SØKORTRETTELSE

DANISH CHART CORRECTIONS

12
2015

Rettelse nr. / Correction no. 167 - 182

Udsnit kort/Block chart 133

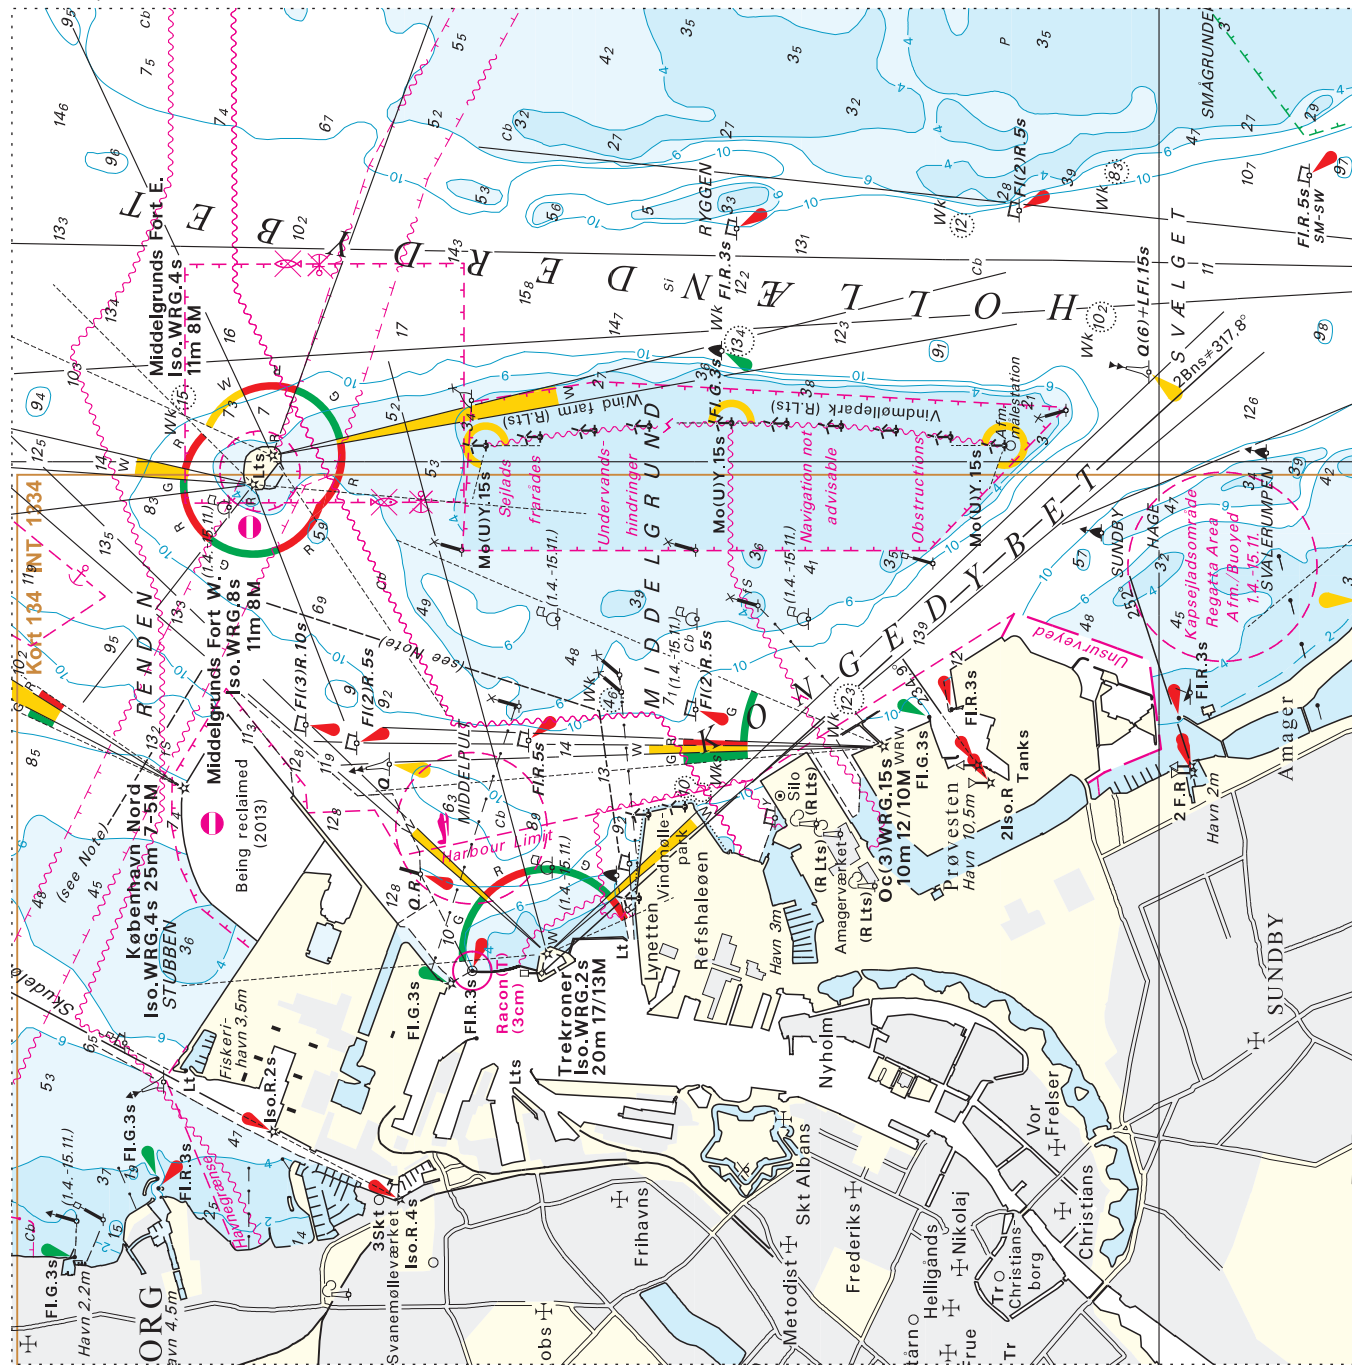
170	Københavns Havn NE		
133 (INT 1333)	Tilføj medfølgende udsnit <i>Insert accompanying block</i>		55°43'N 012°38'E
	Tilføj medfølgende note <i>Insert accompanying note</i>		
(12/319 og SFS, marts 2015)

Note kort/Note chart 134

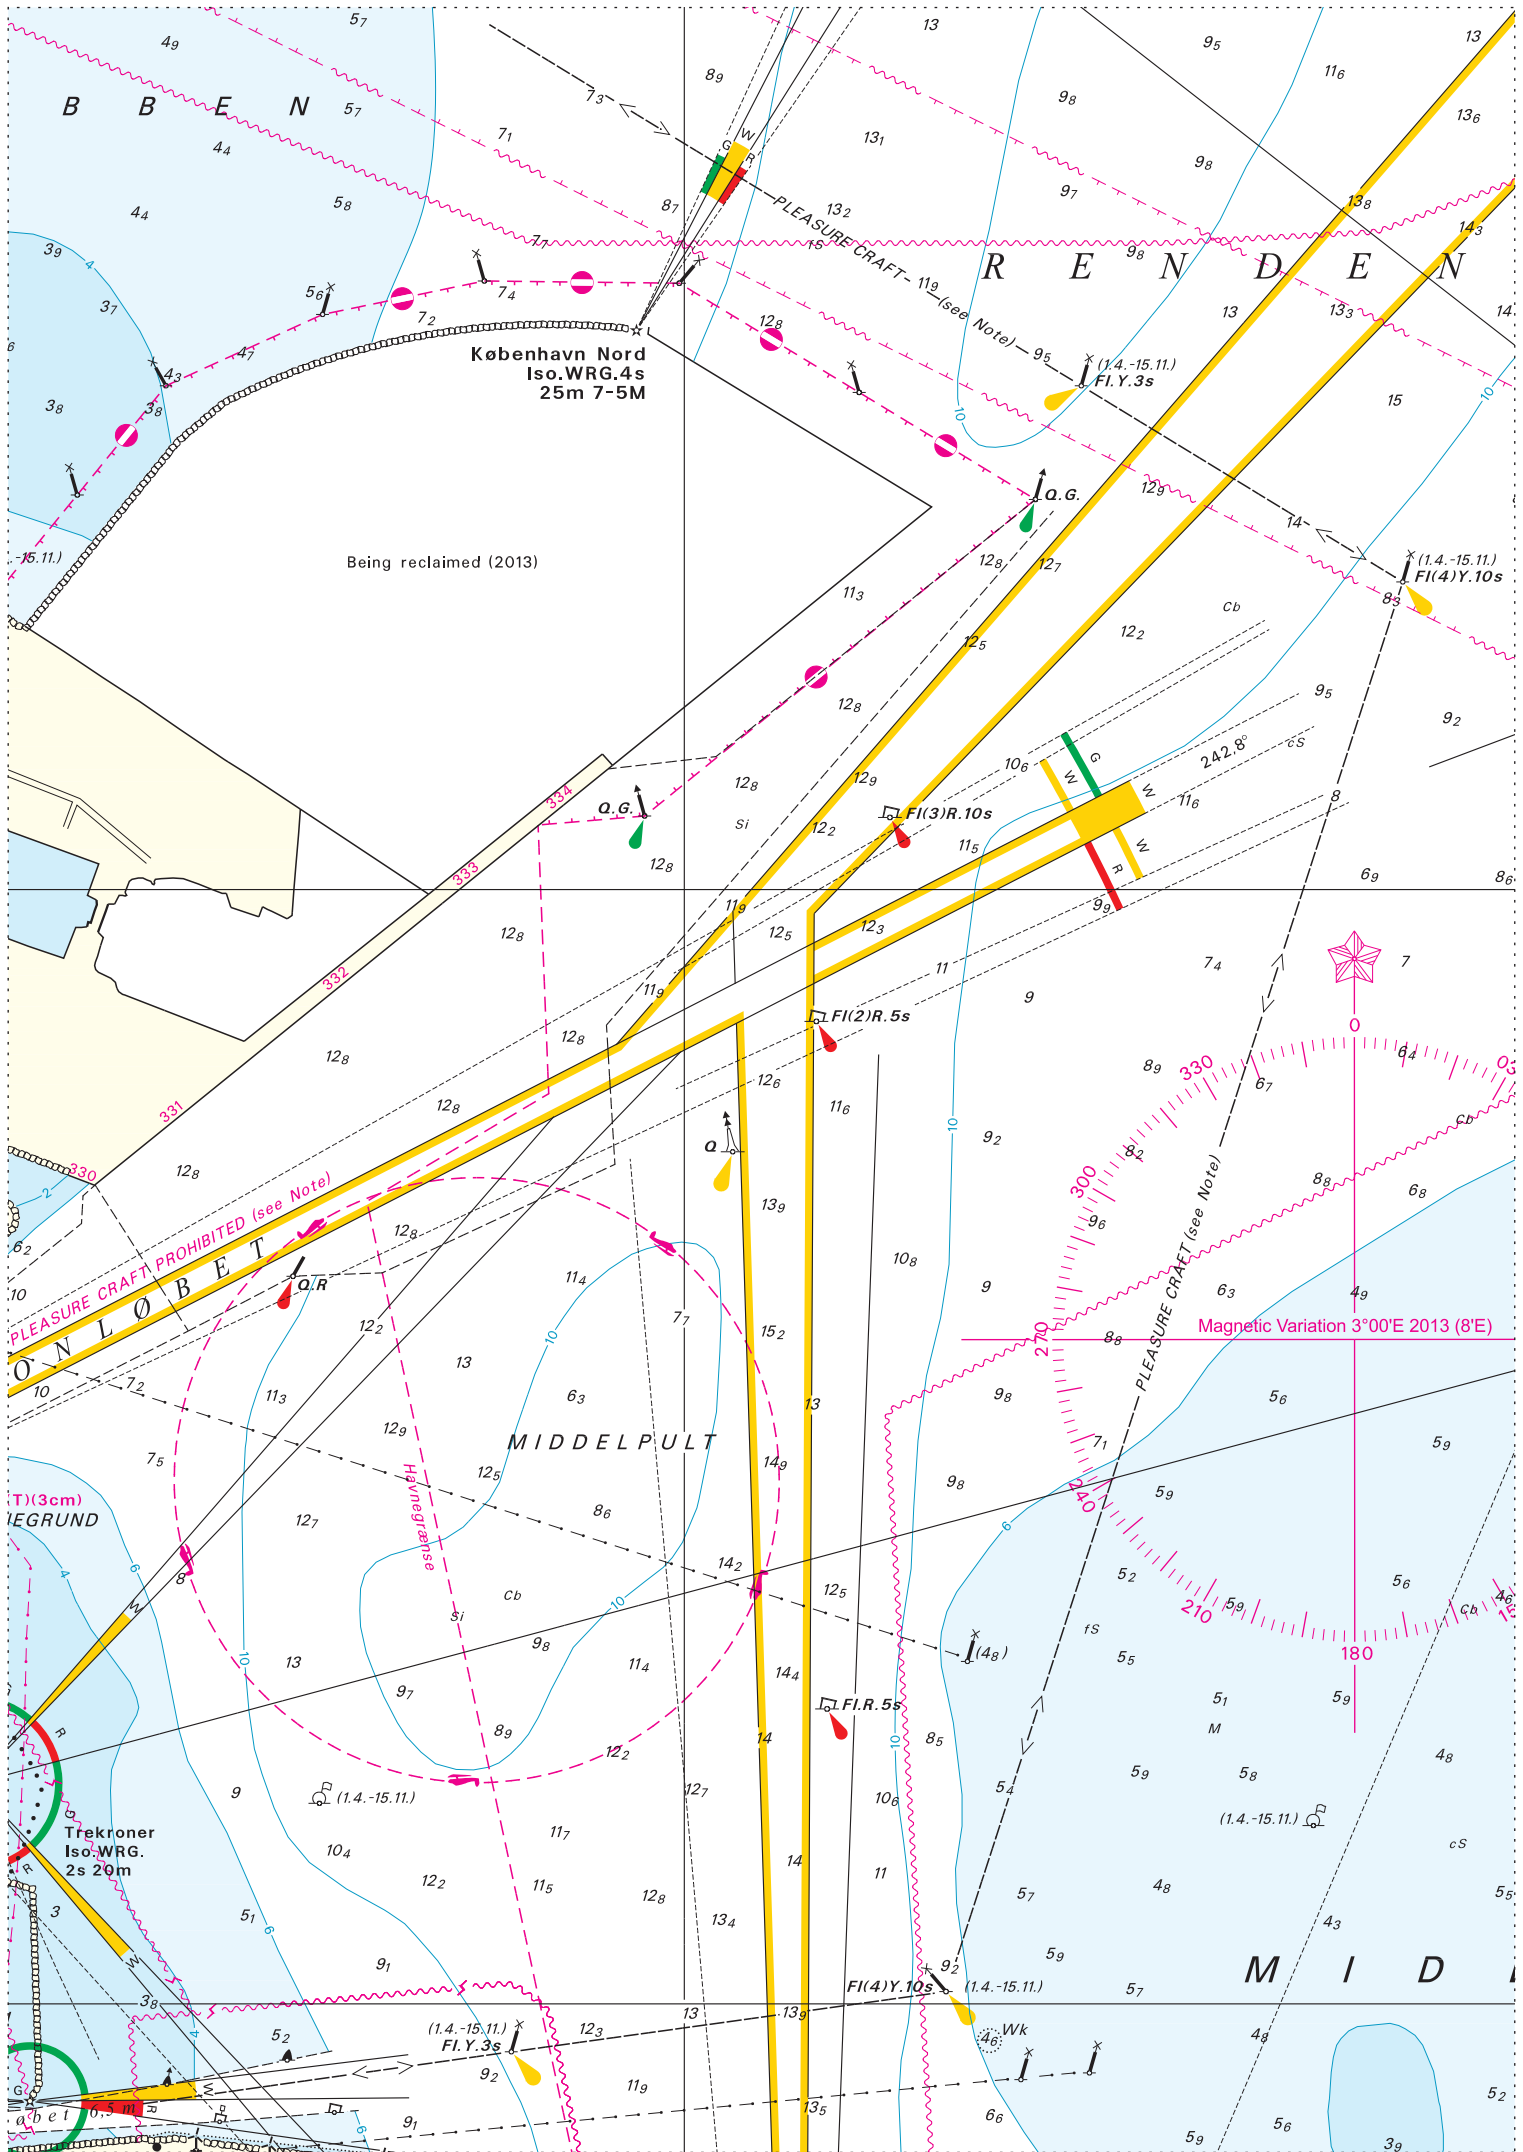
172	Københavns Havn NE		
134 (INT 1334)	Tilføj medfølgende udsnit <i>Insert accompanying block</i>		55°43'N 012°38'E
	Tilføj medfølgende note <i>Insert accompanying note</i>		
(12/319 og SFS, marts 2015)

FRITIDSSEJLERRUTE

Under sejlads mellem Stubben og Lyneteløbet bør fritidsfartøjer anvende den viste fritidssejleroute.

PLEASURE CRAFT ROUTE

When navigating between Stubben and Lyneteløbet pleasure craft shall use the pleasure craft route.

Udsnit kort/Block chart 155

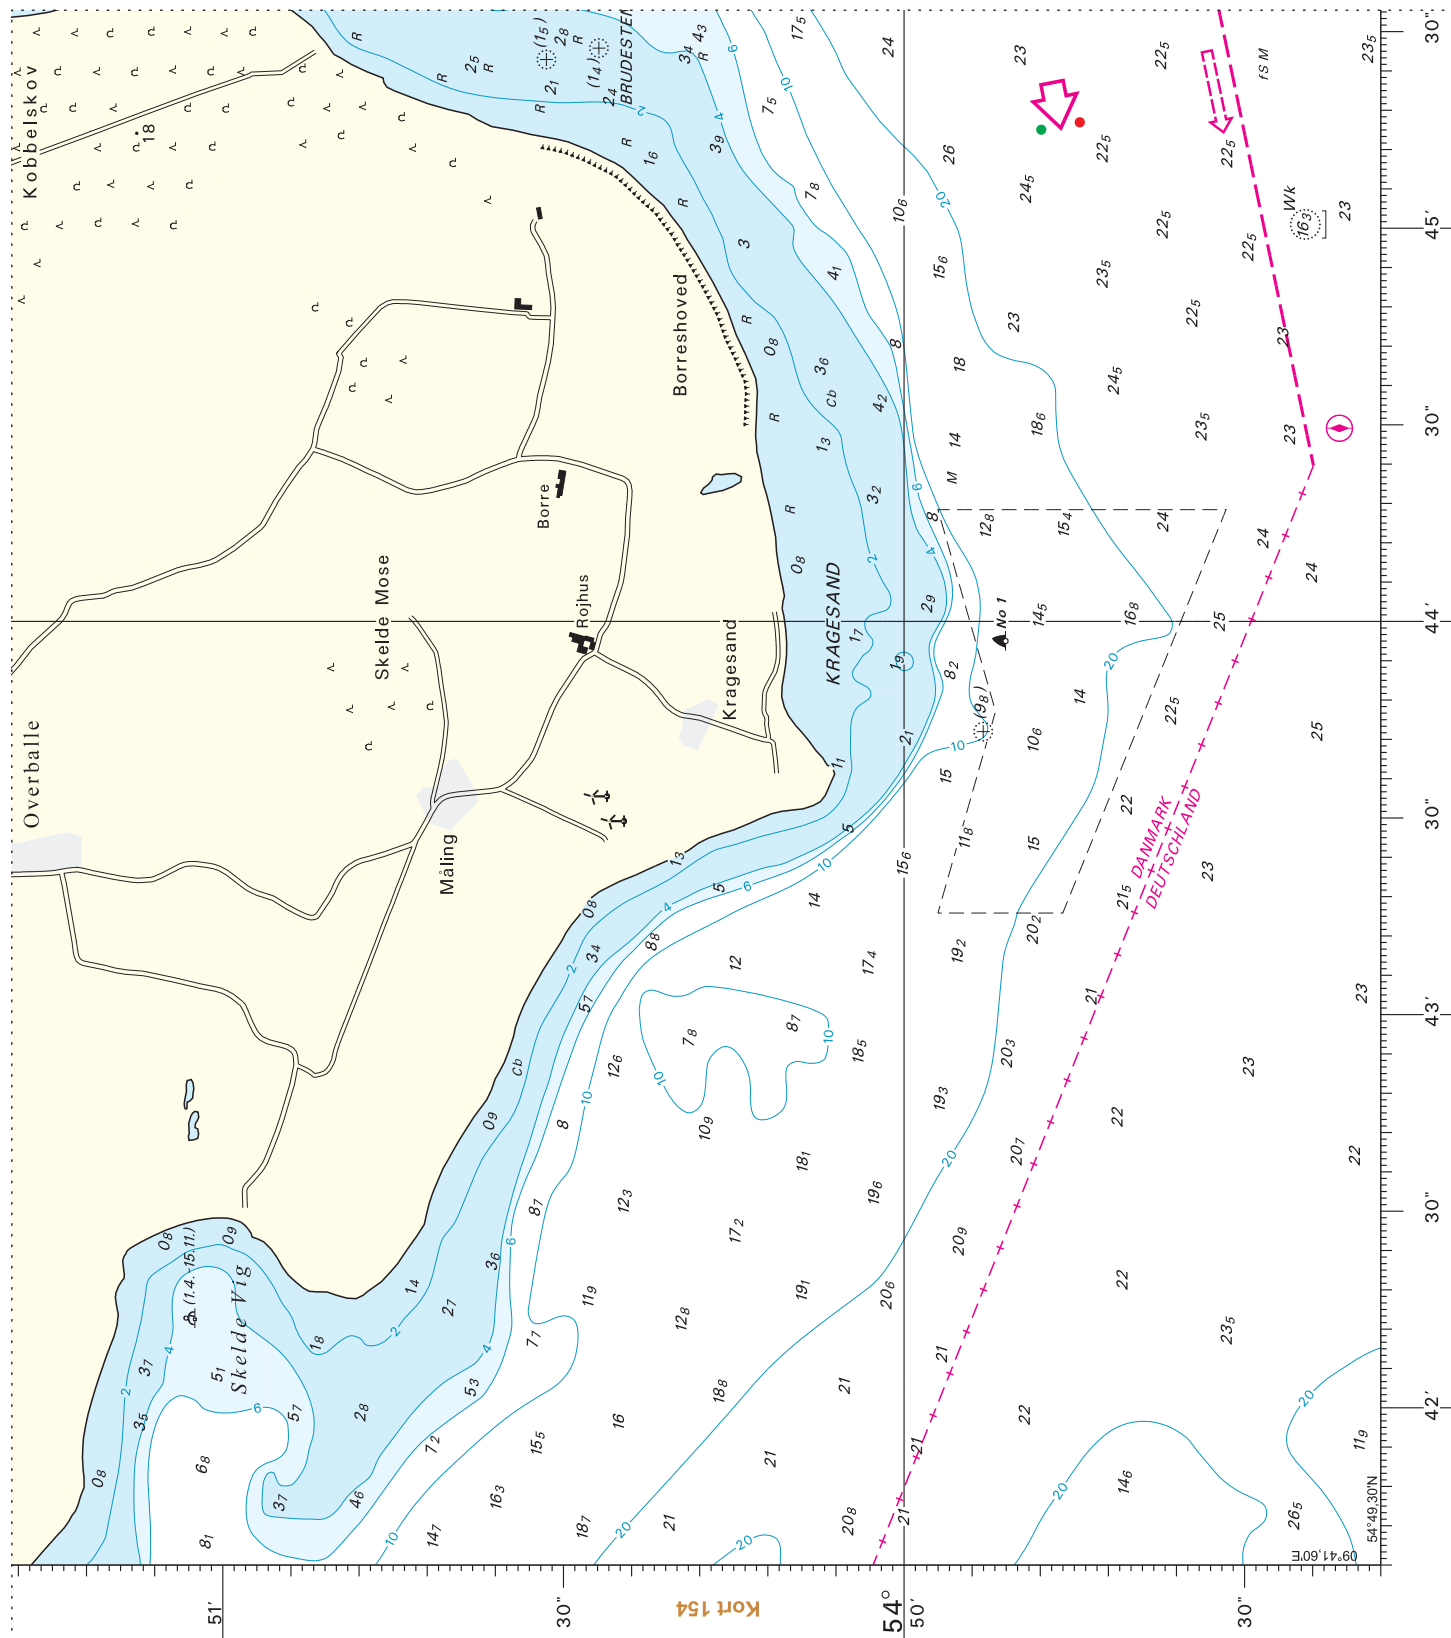
174 152 (INT 1373)	Als Sund N Ret / Amend til / to	 	54°58,680'N 009°44,922'E (12/329 2015)
175 152 (INT 1373)	Kragesand - Nejsmølle Flak Ret på 1) - 3) / Amend in 1) - 3) til / to	 	1) 54°49,851'N 009°43,950'E 2) 54°51,113'N 009°37,915'E 3) 54°52,833'N 009°37,910'E (12/330 2015)
176 154	Flensborg Fjord Ret på 1) - 5) / Amend in 1) - 5) til / to Rettelsen er ikke vist i ny udgave af kortet, som netop er udkommet <i>The correction is not included in the new edition of the chart, which has just been published</i>	 	1) 54°49,851'N 009°43,950'E 2) 54°51,113'N 009°37,915'E 3) 54°52,833'N 009°37,910'E 4) 54°53,178'N 009°34,992'E 5) 54°52,494'N 009°33,675'E (12/330 2015)
177 155	Als Sund N Ret på 1) / Amend in 1) til / to Ret på 2) / Amend in 2) til / to	   	1) 54°58,374'N 009°44,940'E 2) 54°58,680'N 009°44,922'E (12/329 2015)
178 155	Kragesand Tilføj medfølgende udsnit Insert accompanying block		54°50'N 009°44'E (GST, marts og 12/330 2015)
